BOLLETTINO - BULLETIN

GRUPPO • GROUP	**8**
NR • NO	**023**
DATA • DATE	**01-25**

MODELLI: Trattorini EF 99L/12,5 KM - EF 99L/14,5 K - EF 109L/16 K

OGGETTO: Modifica piatto di taglio

PREMODIFICA - OLD ASSY

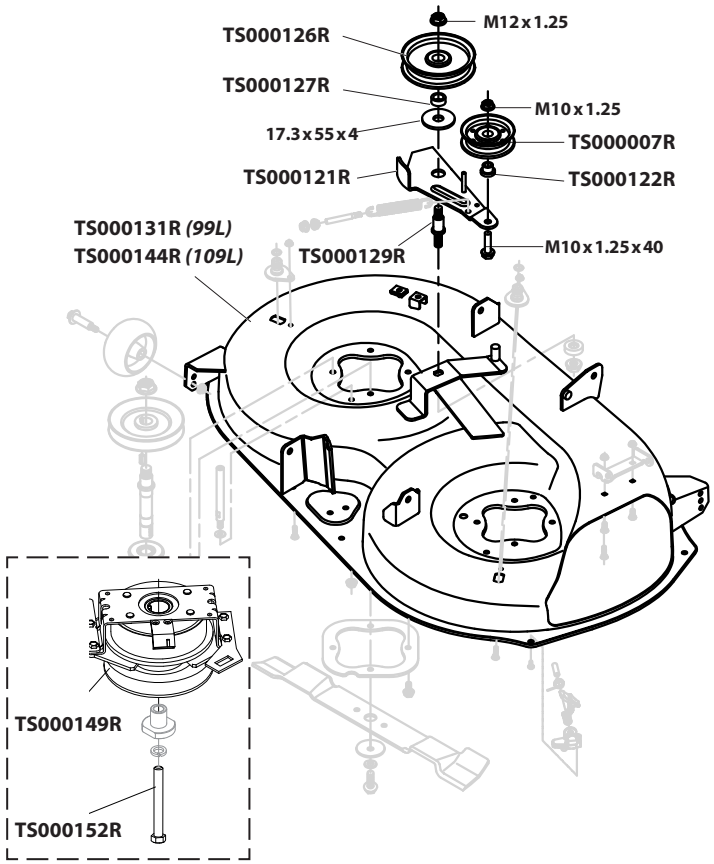
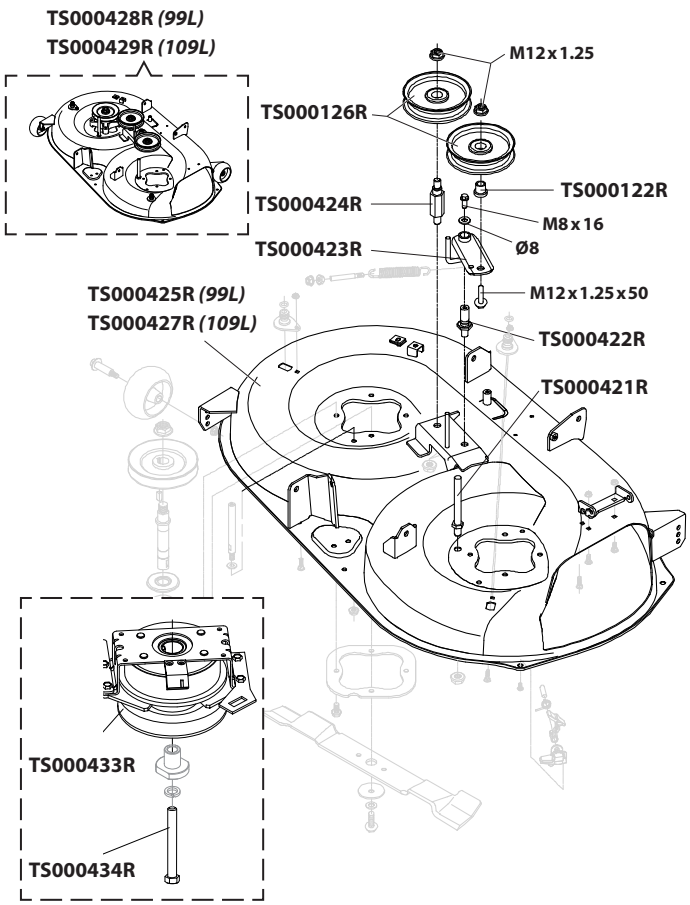
DESCRIZIONE: Miglioramento prodotto. Modificato il piatto di taglio e le pulegge per ottimizzare la tensione e l'allineamento del sistema di trasmissione delle lame, garantendo prestazioni più efficienti e affidabili.

INTERCAMBIABILITÁ: Sì, solo utilizzando il kit piatto di taglio cod. TS000428R (99L/12,5 KM - 99L/14,5 K), TS000429R (109L/16 K) e ordinando la nuova frizione TS000433R e vite TS000434R.

DISPONIBILITÀ RICAMBI: I particolari premodifica continueranno ad essere forniti a ricambi, ad eccezione del piatto di taglio che verrà fornito ad esaurimento.

PREMODIFICA - OLD ASSY

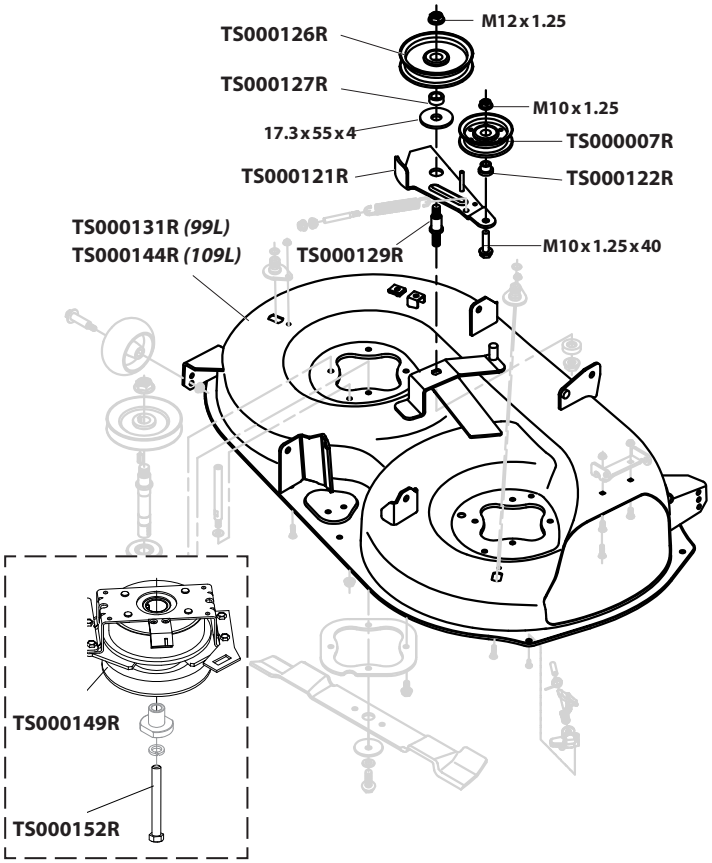
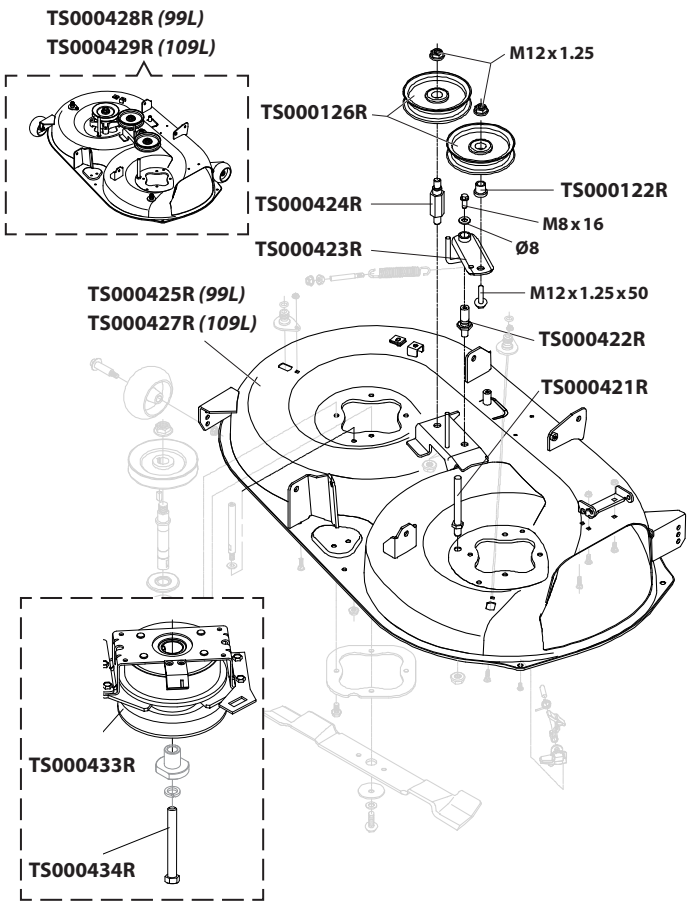
BETREFF: Änderung des Mähdecks

BESCHREIBUNG: Produktverbesserung. Modifiziertes Mähdeck und Riemenscheiben am Riemenspanner

Zur Optimierung der Riemenspannung und Ausrichtung des Messerantriebsystems, welches eine effizientere und zuverlässigere Leistung gewährleistet

AUSTAUSCHBARKEIT: Ja, nur mit der Mähdeck ET-Nr. TS000428R (99L/12,5 KM - 99L/14,5 K), TS000429R (109L/16K) und bestellen Sie die neue Kupplung TS000433R und Schraube TS000434R.

VERFÜGBARKEIT DER ERSATZTEILE: Die Teile für das alte Mähdeck werden weiterhin verfügbar sein, mit Ausnahme des Mähgehäuses, welches nach Verbrauch des Lagerbestandes durch das neue Gehäuse ersetzt wird

PREMODIFICA - OLD ASSY

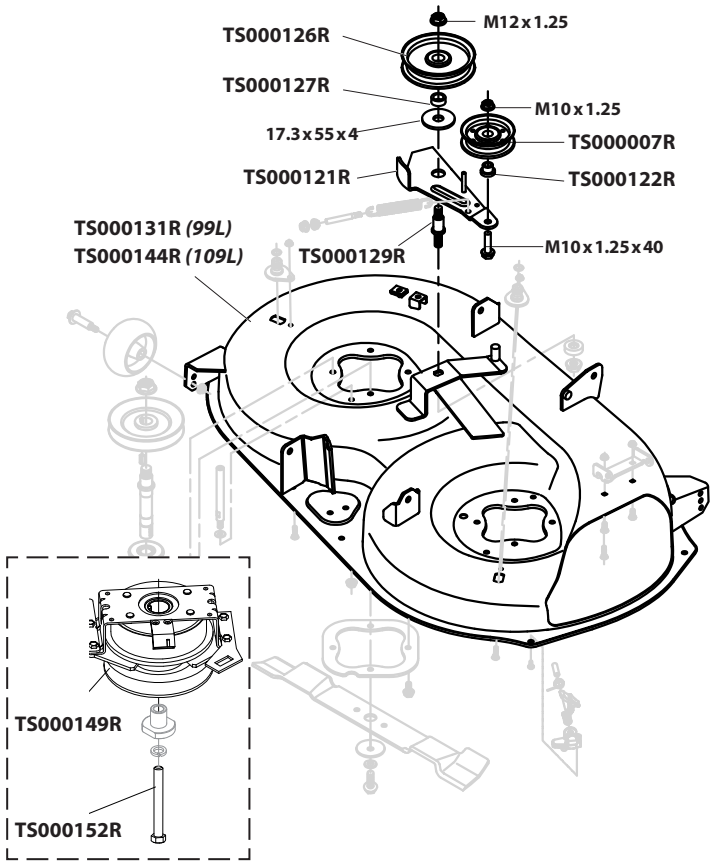
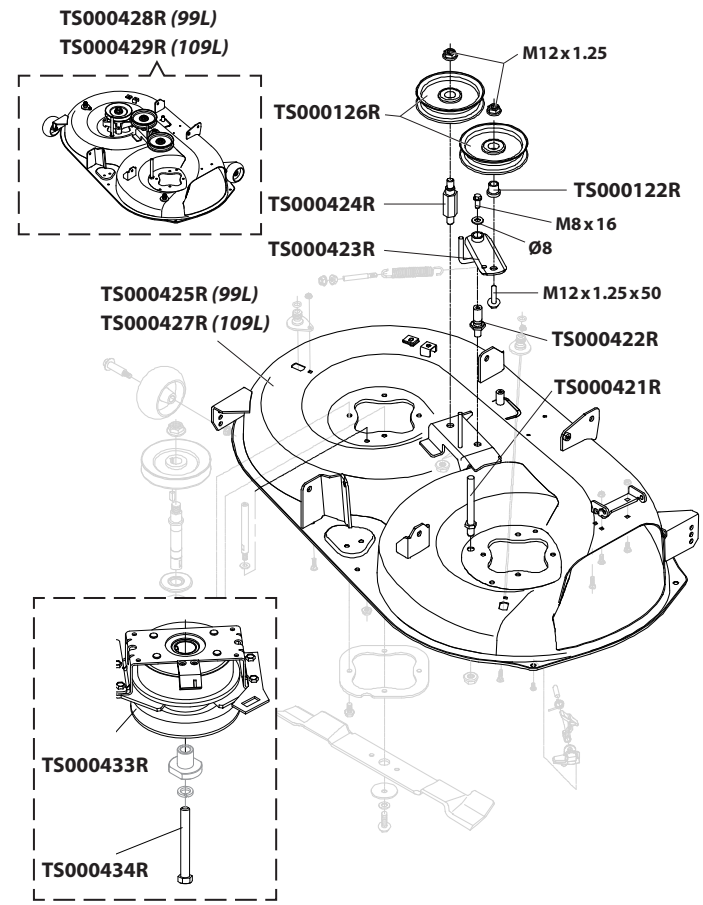
ASUNTO: Modificación del plato de corte

DESCRIPCIÓN: Mejora del producto. Plataforma de corte y poleas modificadas para optimizar la tensión y la alineación del sistema de transmisión de la cuchilla, garantizando un rendimiento más eficiente y confiable

INTERCAMBIABILIDAD: Sí, sólo utilizando el kit plataforma de corte cod. TS000428R (99L/12,5 KM - 99L/14,5 K), TS000429R (109L/16K) y pedir el nuevo embrague TS000433R y el tornillo TS000434R.

DISPONIBILIDAD RECAMBIO: Las piezas previas a la modificación se seguirán suministrando como piezas de repuesto, con la excepción de la plataforma de corte, que se suministrará a medida que se agoten las existencias

PREMODIFICA - OLD ASSY

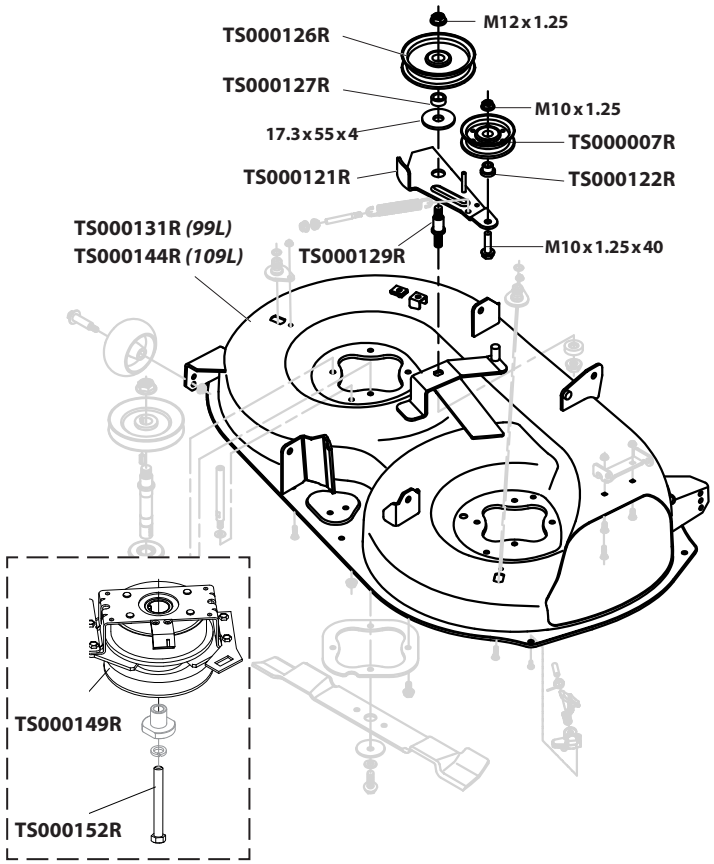
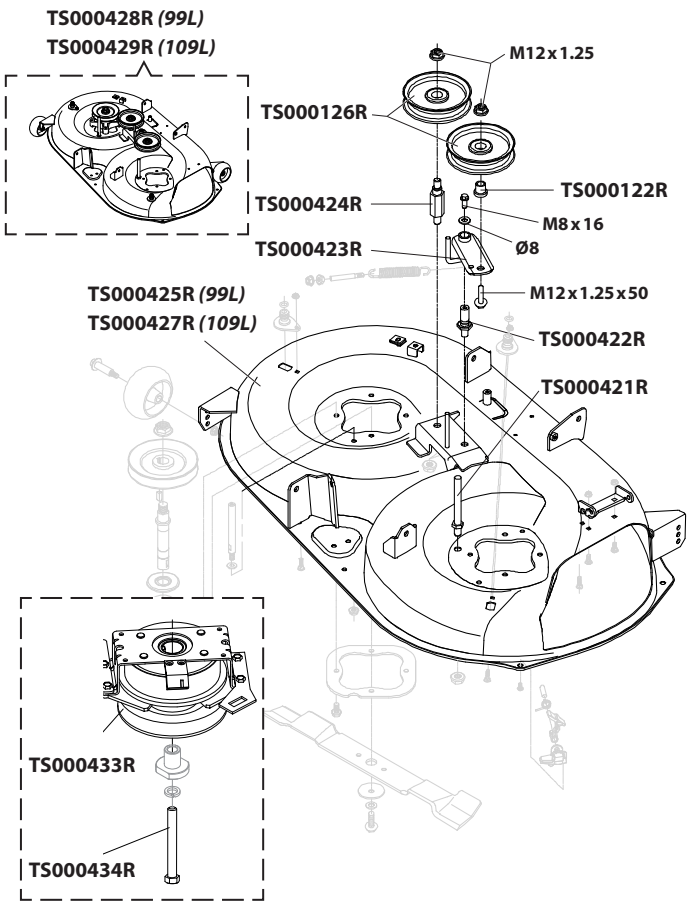
OBJET: Modification du plateau de coupe

DESCRIPTION: Amélioration du produit. Modification du plateau de coupe et des poulies pour optimiser la tension et l'alignement du système d'entraînement des lames, ce qui garantit des performances plus efficaces et plus fiables

INTERCHANGEABLE: Oui, uniquement en utilisant le kit de plateau de coupe code TS000428R (99L/12,5 KM - 99L/14,5 K) et commander le nouvel embrayage TS000433R et la vis TS000434R.

DISPONIBILITÉ PIÈCES DÉTACHÉES: Les pièces pré-modifiées continueront à être fournies en tant que pièces de rechange, à l'exception du plateau de coupe, qui sera fournie sous réserve de disponibilité

PREMODIFICA - OLD ASSY

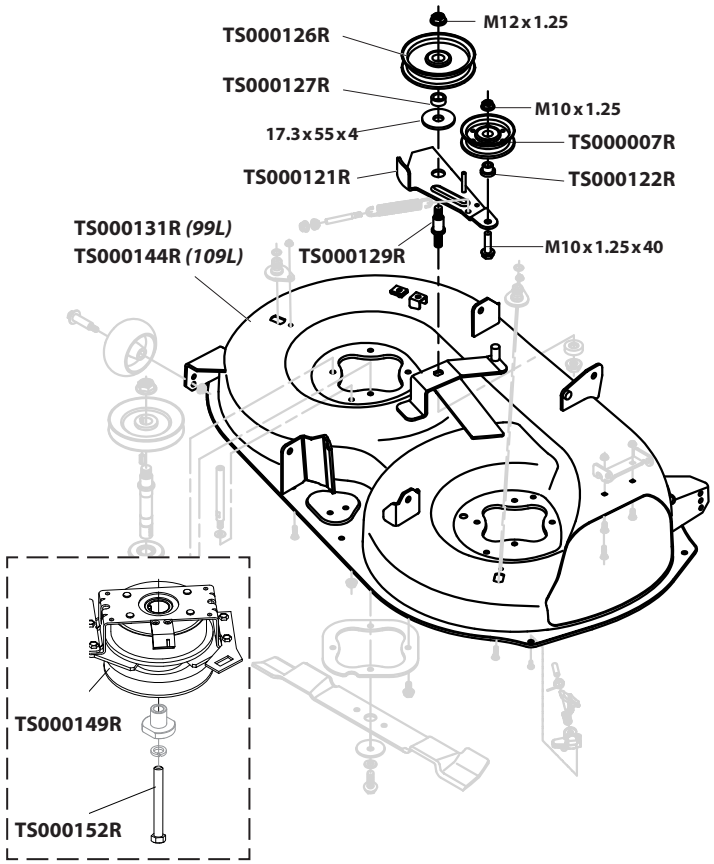
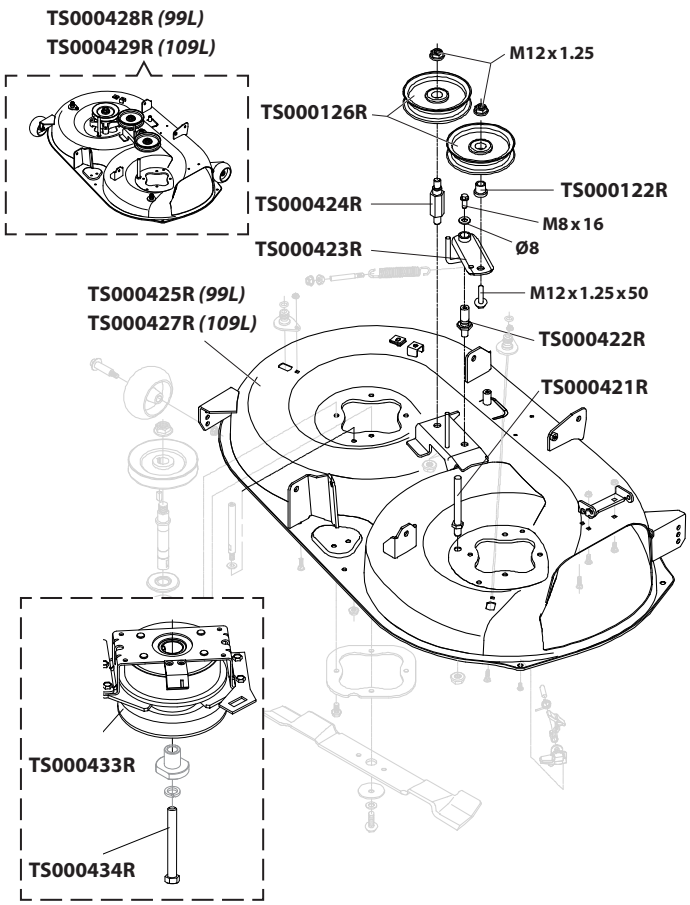
TEMAT: Modyfikacja zespołu tnącego

OPIS: Modyfikacja wyrobu. Zmodyfikowano korpus zespołu tnącego oraz koła pasowe w celu optymalizacji naciągu oraz równoległości pracy paska napędowego noży, zwiększając wytrzymałość i wydajność układu.

WSPÓŁWYMIENNOŚĆ: Tylko przy zastosowaniu zestawu TS000428R (99L/12,5 KM - 99L/14,5 K), TS000429R (109L/16 K) i zamawiając nowe sprzęgło TS000433R i śrubę TS000434R.

DOSTEPNOŚĆ CZĘŚCI ZAMIENNYCH: Części sprzed modyfikacji będą nadal dostępne z wyjątkiem korpusu, który będzie dostarczany w zależności od dostępności

PREMODIFICA - OLD ASSY

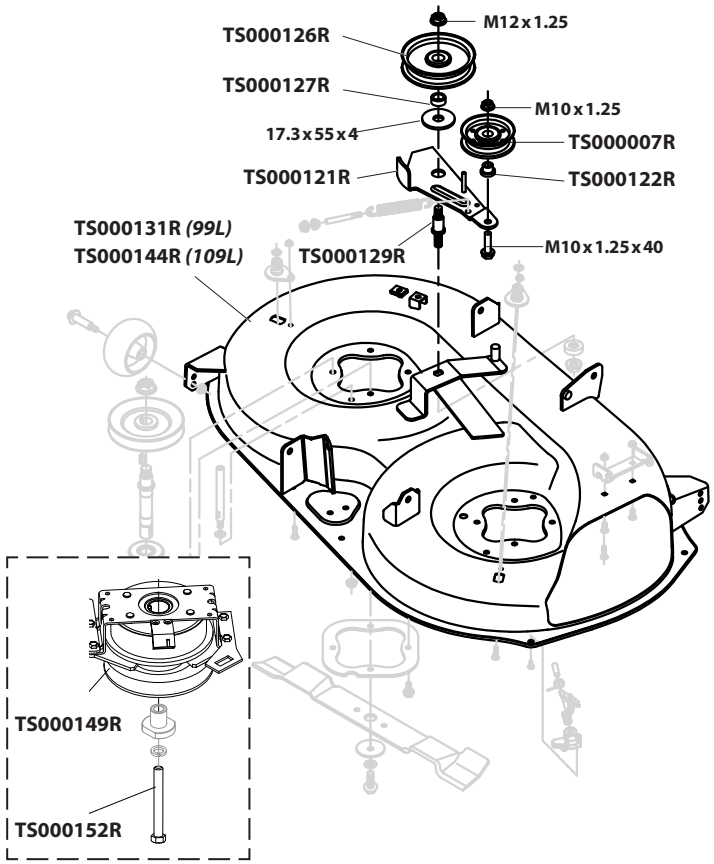
SUBJECT: Modification of cutting deck

DESCRIPTION: Product improvement. Modified cutting deck and pulleys to optimise tension and alignment of the blade drive system, ensuring more efficient and reliable performance.

INTERCHANGEABILITY: Yes, only using the cutting deck kit code TS000428R (99L/12,5 KM - 99L/14,5 K), TS000429R (109L/16 K) and ordering the new clutch TS000433R and screw TS000434R.

PARTS AVAILABILITY: Pre-modified parts will continue to be supplied as spare parts, with the exception of the cutter plate, which will be supplied subject to availability.
